Kaders voor nieuwbouw en ontwikkeling van Plesmanweg 1 – 6

Impact Vastgoed / Plesmanweg B.V. (verder te noemen 'ontwikkelaar') heeft bij de gemeente Den Haag de 'Beginselaanvraag omgevingsvergunning 6 februari 2020' voor Nieuwbouw Plesmanduin (verder te noemen: beginselplan) ingediend. De Plesmancommissie (ingesteld door de wijkvereniging Duttendel en Wittebrug) heeft bij de gemeente ernstige bezwaren geuit tegen dit beginselplan met het oog op hoogte en positie van nieuwbouwblokken en parkeren (c.q. een goede ruimtelijke ordening).

1. Zichtlijnen langs Badhuisweg en Kwekerijweg

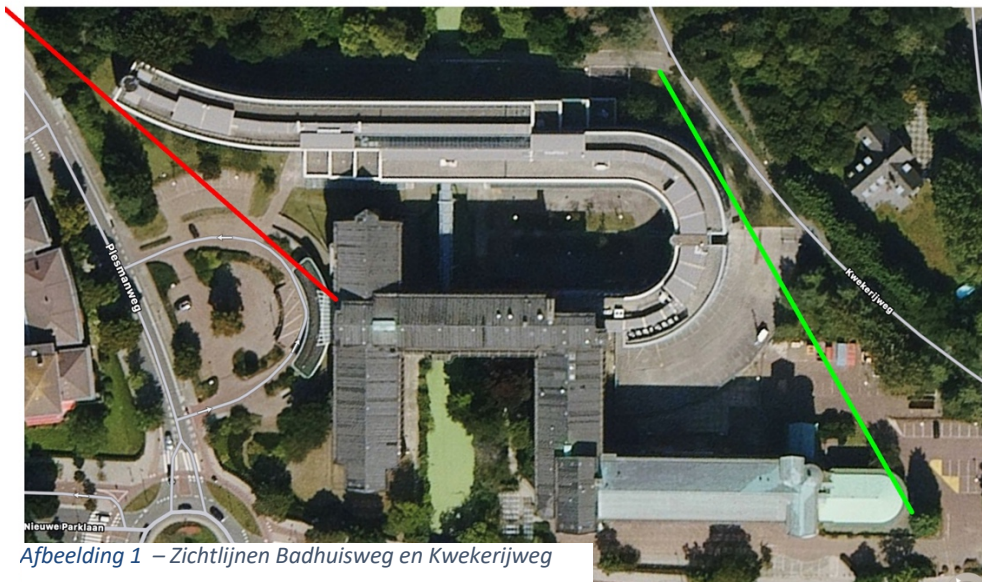
In afbeelding 1 zijn twee belangrijke zichtlijnen weergegeven: in rood en in groen.

De zichtlijn in **rood** loopt vanaf de Badhuisweg langs de uitmonding van de Saxofoon naar de zichtbare vogels op de gevel van het hoofdgebouw.

De zichtlijn in **groen** loopt vanaf de kruising Kwekerijweg-Kwekerijpad langs de Saxofoon naar het uiteinde van het paviljoen.

Beide zichtlijnen vormen begrenzingen voor toekomstige nieuwbouw op het Plesmanduin.

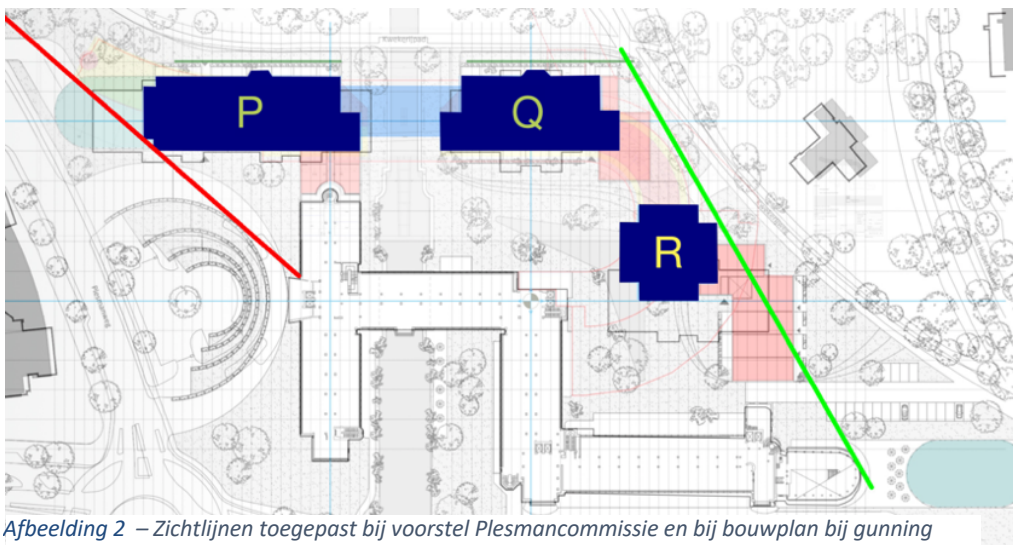
De Plesmancommissie heeft deze zichtlijnen aangehouden in haar voorstel in april 2018 om nieuwbouwblokken P, Q en R te positioneren als is aangegeven in afbeelding 2 (met op de achtergrond het bouwplan van de ontwikkelaar uit juli 2017).

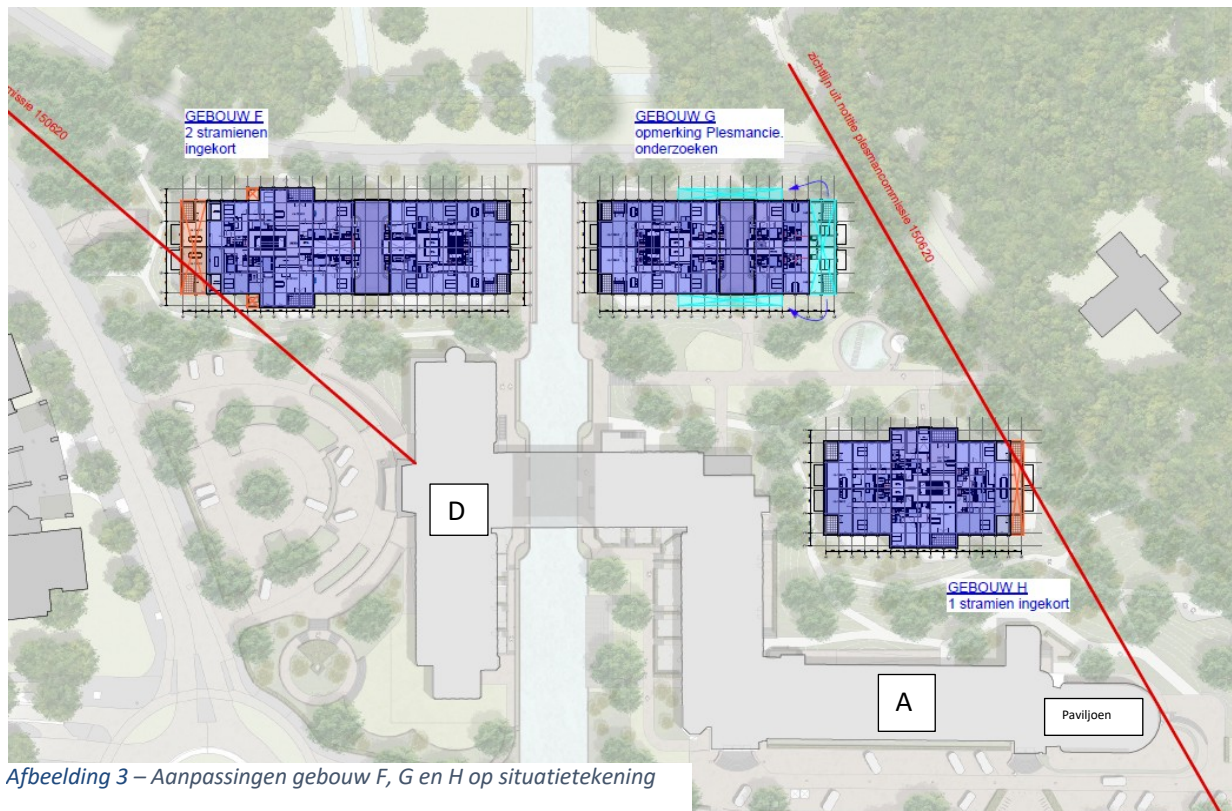
De zichtlijn in **rood** bepaalt de afstand van gebouw F tot de Plesmanweg-Badhuisweg.
De zichtlijn in **groen** bepaalt de afstand van gebouw H tot de Kwekerijweg.

In afbeelding 3 is weergegeven wat het effect is op het beginselplan.
Concreet betekent dit dat gebouw F met twee stramien wordt ingekort en gebouw H met één stramien.

Gebouw G moet een grotere afstand hebben tot de hoek van Kwekerijweg-Kwekerijpad. Dat betekent dat gebouw G in beginsel met 2 stramien wordt ingekort. Onderzocht wordt of het verlies aan BVO kan worden gecompenseerd door verdikking van gebouw G op de aangegeven plaatsen in afbeelding 3.

Afbeelding 5 – Hoogte nieuwbouw in relatie tot monument

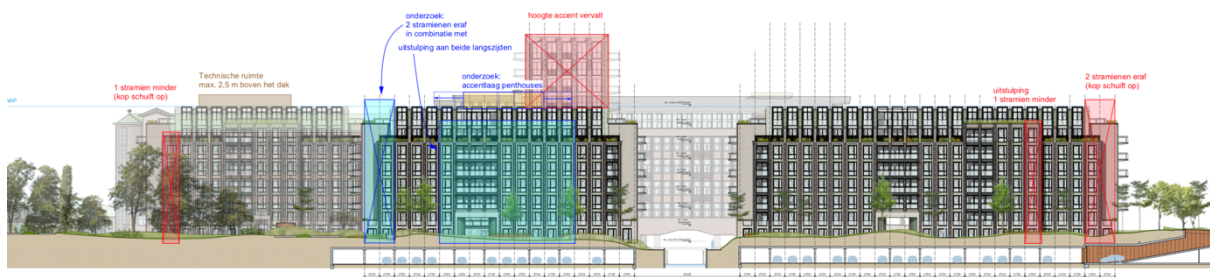
In beginsel geldt een bouwhoogte voor de gebouwen F, G en H van 28 m1 + NAP. Deze hoogte is inclusief een mogelijke kroonlijst en exclusief de hoogte van ondergeschikte bouw(onder)delen, zoals schoorstenen, liftopbouw, etc.

Voor de gebouwen G en H geldt een uitzondering:

- op gebouw G wordt een beperkt hoogteaccent aangebracht van 1 bouwlaag;
- op gebouw H wordt in principe een beperkte technische ruimte geplaatst voor KWO-installatie.

Afbeelding 6 – Aanpassingen gebouw G
Aanzicht vanaf Plesmanduin richting Kwekerij

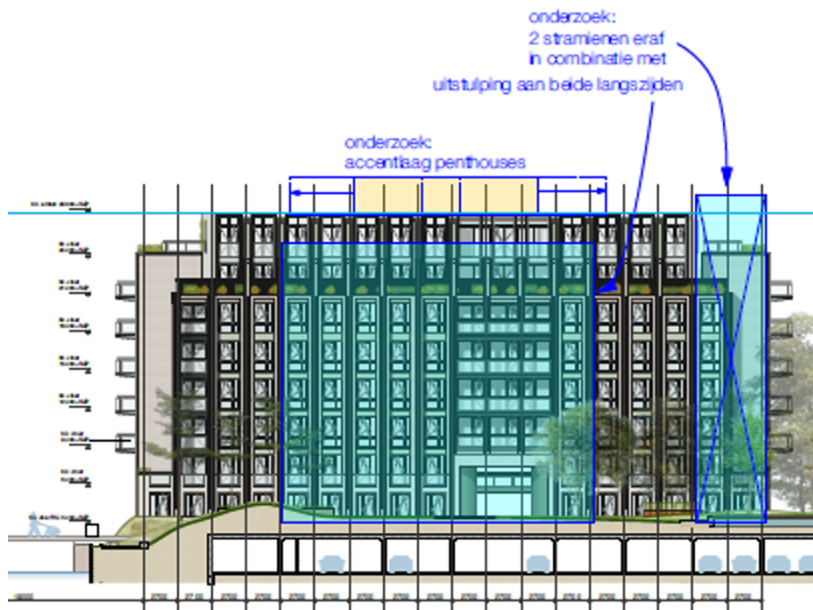
Het hoogte-accent op gebouw G betreft maximaal 1 bouwlaag boven de eerdergenoemde bouwhoogte en komt daarmee in geringe mate boven de hoogste nokhoogte van het monument uit. Het accent zal in oppervlakte minder dan de helft van de onderliggende bouwlaag beslaan.

Hiermee wordt uitdrukkelijk aangegeven dat het accent niet een halve bovenlaag van hetzelfde betreft: het accent is bedoeld om het gebouw iets extra's mee te geven.

Hierbij wordt de voorkeur uitgesproken om het accent meer op het midden van gebouw G te ontwerpen. Zulks ter verdere uitwerking van de architect en ter beoordeling van stedenbouw en welstand.

Afbeelding 8 - Aanpassingen nieuwbouw Plesmanduin

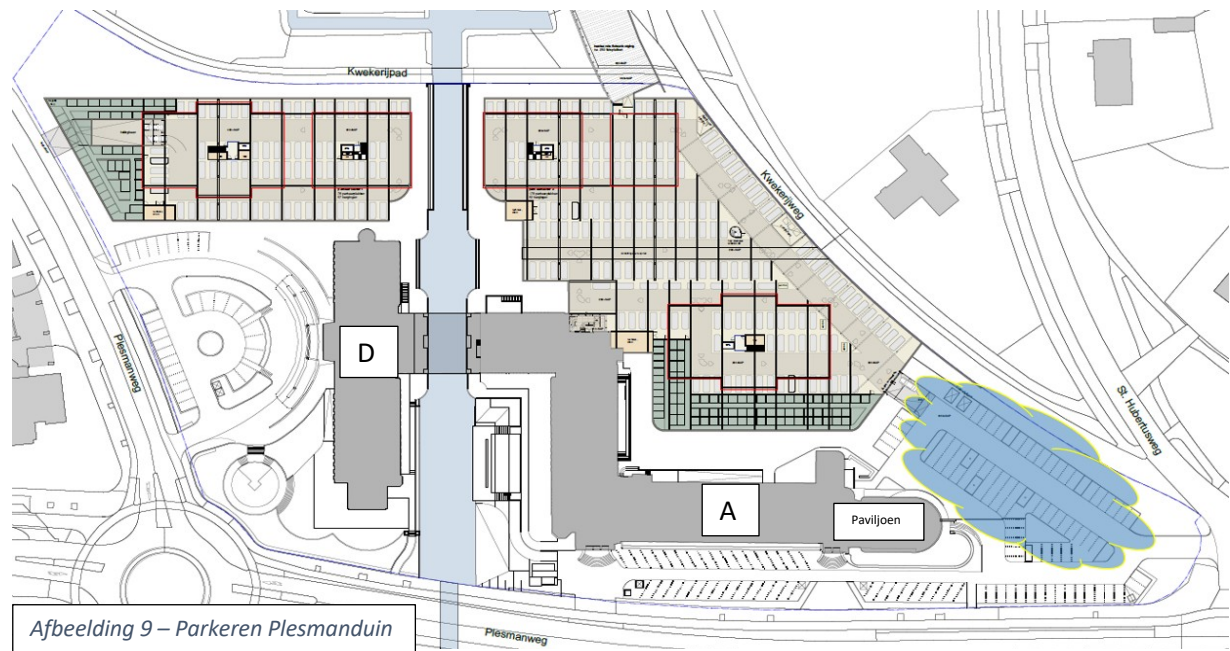
Verder wordt onderzocht of de lange gevels (gebouw F en G) nog meer onderbroken kunnen worden. Suggestie hiervoor is om de plaatselijke verdikking in gebouw F ook in gebouw G toe te passen. Er wordt tevens onderzocht hoe de kop van gebouw G minder massaal kan tonen aan de Kwekerijweg.

De onderzoeksgebieden zoals weergegeven in bovenstaande afbeelding, zijn in feite ontwerpgegevens met als uitgangspunt: gebouw G met 2 stramien te verkorten en het gebouw te verdikken. Indien het inkorten en verdikken van gebouw G om wat voor redenen niet mogelijk blijkt te zijn, zal ontwikkelaar met Plesmancommissie in overleg treden over dit onderzoeksgebied en in gezamenlijkheid komen tot een alternatieve oplossing.
